LuK Service Info

Part Nr. 228 0031 10 – 280/280mm TGU6

TB1102

Info: New design / Neues Design / Nouvelle conception / Nuevo diseño / Nuovo disegno / Nuovo segno

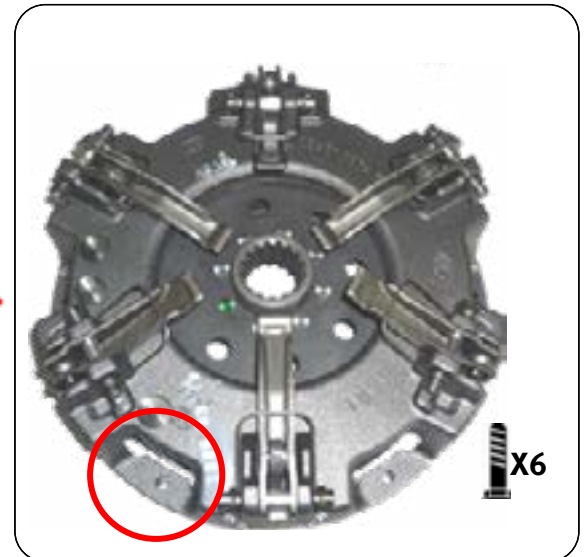
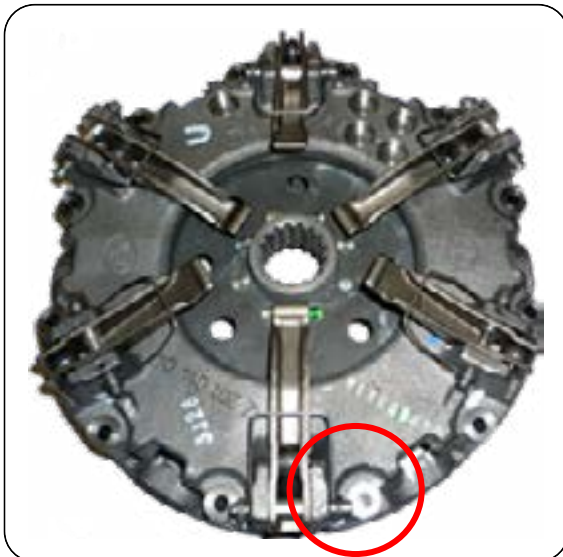
This new design utilises the latest clutch technology, using a vented housing for improved cooling and heat dispersal. Fully interchangeable with existing clutches with no modifications required to vehicle or flywheel. A new fixation bolt set 411 0164 11 6 x M8 x 1,25 x 50mm + Conical washer is supplied with new designs to accommodate the lower housing.
